**Documento:** Risposta/Controdeduzioni tecniche PARERE NEGATIVO DEL MINISTERO DELLA CULTURA Nota Prot.18008-P del 13.05.2022

**Progetto: ID-VIP: 6162**\_Provvedimento unico ambientale, ai sensi dell'art. 27 del D.Lgs. 152/2006 e ss.mm.ii., relativo al progetto per la realizzazione di un impianto eolico costituito da 13 aerogeneratori, da 4,5 MW ciascuno, per una potenza complessiva di 58,5 MW, da realizzarsi nel Comune di Forenza (PZ) e di Palazzo San Gervasio (PZ), e delle relative opere infrastrutturali e di connessione alla RTN da realizzarsi nei Comuni di Palazzo San Gervasio (PZ) e Montemilone (PZ), Maschito (PZ) e Venosa (PZ);

**Proponente:** BLUE STONE RENEWABLE III SRL;

#### **Punto di Vista 01 - SS168 nei pressi del BCA\_088d - n.042 Casalini Sottana - Palazzo San Gervasio (PZ) Panoramica dal Punto di Vista 01 - ANTE OPERA**

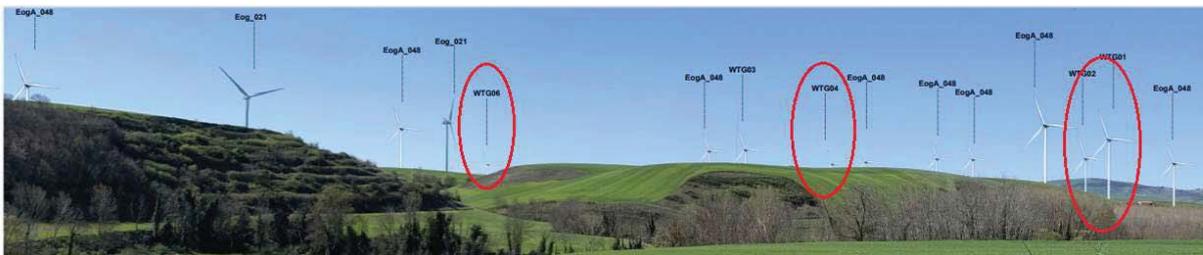
- **Casalina Sottana a Palazzo S. Gervasio (1° punto di osservazione): area archeologica a 2 km a nord di WTG01 e a 2,2,5 da WTG03, e a 2,9 km da WTG02. Lungo la S.S. 168 sono visibili le turbine eoliche WTG01 e WTG02. Si ritiene che abbia un forte impatto percettivo**

Il Ministero nel suo parere ritiene che lungo la S.S.168, le turbine eoliche del progetto, in particolare WTG01 e WTG02 nella loro interezza, sarebbero visibili, con un forte impatto percettivo.

Vale tutto quanto significato al precedente punto 1 in ordine alla necessità di ritenere che ciò che è visibile non sia necessariamente foriero di impatto visivo ovvero di impossibilità dell'occhio umano di "sopportarne" l'inserimento in un contesto paesaggistico. Peraltro, va notato che ci sarebbe solo la visibilità di quattro turbine eoliche nella loro interezza e parzialmente delle turbine 6 e 4, quindi l'impatto visivo non sarebbe aumentato rispetto all'impatto attuale, poiché l'impatto è uguale o inferiore a quello delle turbine 6 e 4, e quindi l'impatto visivo non sarebbe aumentato rispetto all'impatto attuale. L'impatto è uguale o inferiore a quello delle turbine eoliche già installate; quindi, l'aggiunta di nuove turbine eoliche non aumenterebbe l'impatto in modo considerevole, come mostrato nelle figure seguenti.

### Panoramica dal Punto di Vista 02 - ANTE OPERA

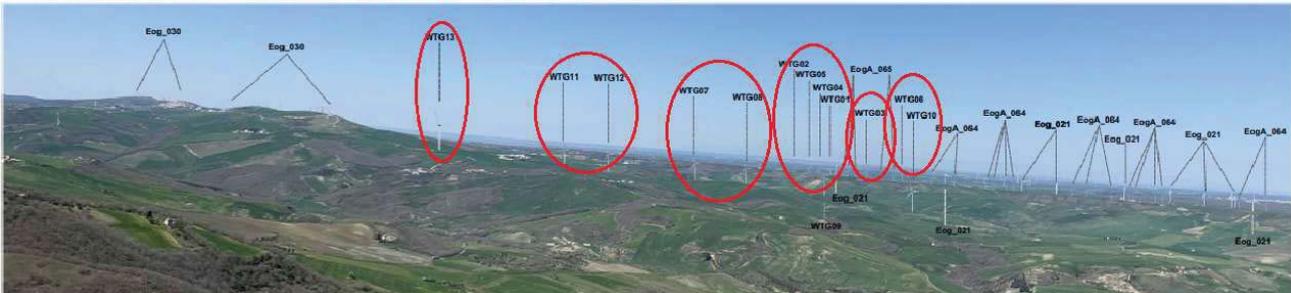
- **Centro Storico di Acerenza: 6,50 km da WTG10 e circa 6,70 km da WTG13. Forte impatto percettivo, poiché tutte le turbine eoliche sono visibili nella loro interezza. Punto di vista 2°**

Per effetto della distanza di oltre 6 km dal centro storico e della presenza delle turbine eoliche esistenti, l'aggiunta di nuove turbine eoliche solo parzialmente visibili e non sarebbe così evidente. Inoltre, il colore

delle turbine eoliche si confonde con il cielo, riducendo la loro visibilità dal centro storico. Nelle giornate migliori, con la migliore visibilità, sono appena visibili. Pertanto, l'aumento delle turbine eoliche non ha un impatto cumulativo significativo.

#### Panoramica dal Punto di Vista 04 - ANTE OPERA

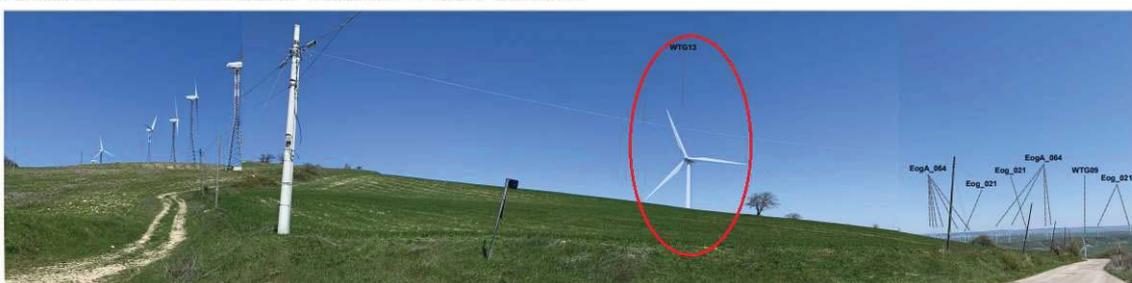
- **S.P. 10 Venosina: WTG13 visibile con forte impatto percettivo (Punto di vista 4°).**

La turbina eolica è visibile dalla strada provinciale, senza protezione nazionale ai sensi dell'art. 142, n.42/04. Per i punti più vicini, come questo, si possono applicare misure di piantumazione (progettazione di schermi vegetali o alberi urbani per ridurre la visibilità dai centri urbani, muri, ecc.).

### Panoramica dal Punto di Vista 05 - ANTE OPERA

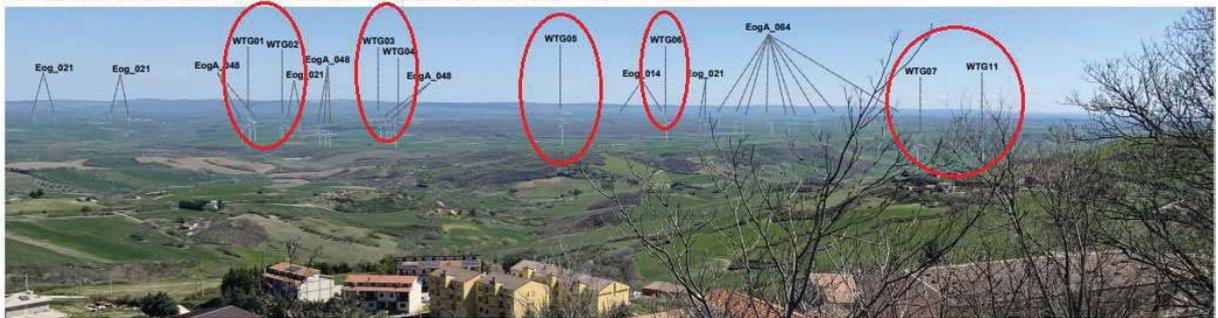
- **Centro Storico Forenza: 3,60 km da WTG11 e circa 3,70 km da WTG13; c'è un forte impatto percettivo perché tutte le turbine eoliche sono visibili nella loro interezza (punto di vista 5°).**

Visibilità di tutte le turbine eoliche. Per effetto della distanza dal centro storico dalle turbine eoliche già installate, l'aggiunta di nuove turbine eoliche non sarebbe praticamente percepibile. Inoltre, il colore delle turbine eoliche si mimetizzerà con il cielo e il paesaggio, riducendo la loro visibilità dal centro storico. Nelle giornate migliori, con la migliore visibilità, sarebbero a malapena visibili. Pertanto, riteniamo che l'aumento delle turbine eoliche non abbia un impatto cumulativo significativo.

**Panoramica dal Punto di Vista 07 - ANTE OPERA**

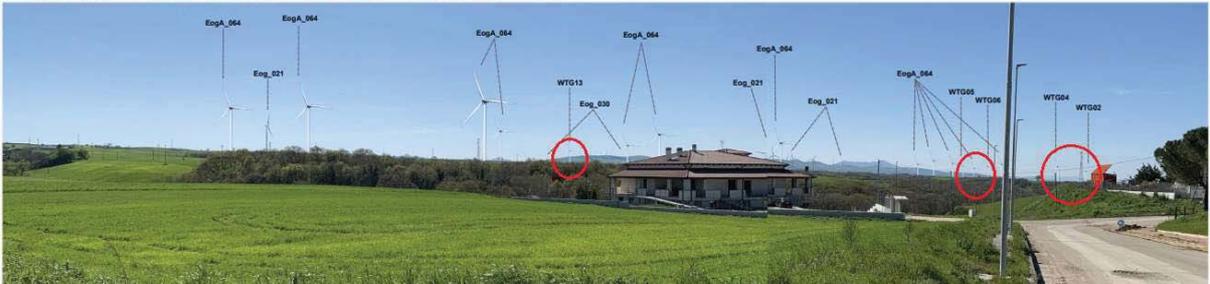
- S.P. 10 Appula (punto di vista 7°): in particolare visibilità di WTG10, WTG09, WTG08.

A causa della distanza delle turbine eoliche dalla strada provinciale, la visibilità è molto scarsa. In una giornata con buona visibilità, a causa della distanza e del colore, le turbine eoliche si mimetizzano con il cielo, diminuendo ulteriormente la visibilità. La vegetazione esistente e le turbine eoliche già installate fanno sì che l'aggiunta delle nuove turbine eoliche non sia percepibile.

### Panoramica dal Punto di Vista 11 - POST OPERA

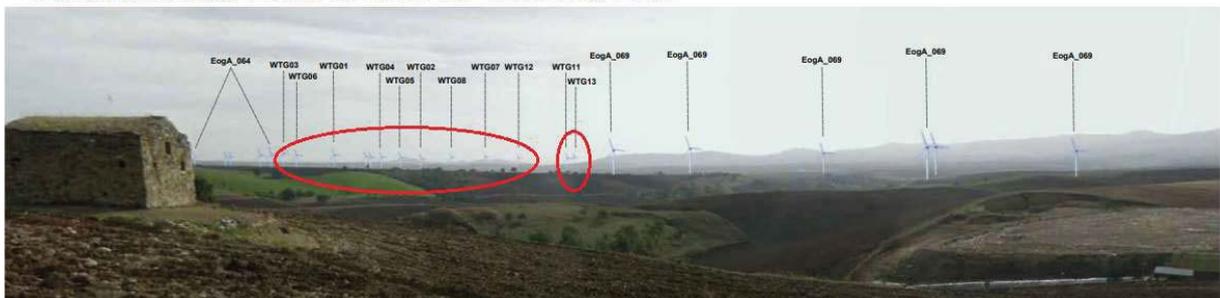
- Dalla S.P. Vulture: con visibilità di WTG11, WTG12, WTG7 e WTG08 con un forte impatto percettivo (punto di vista 11<sup>o</sup>).

Le turbine eoliche 7, 8, 9 e 10 non sono molto visibili perché sono mimetizzate nel cielo a causa della distanza.
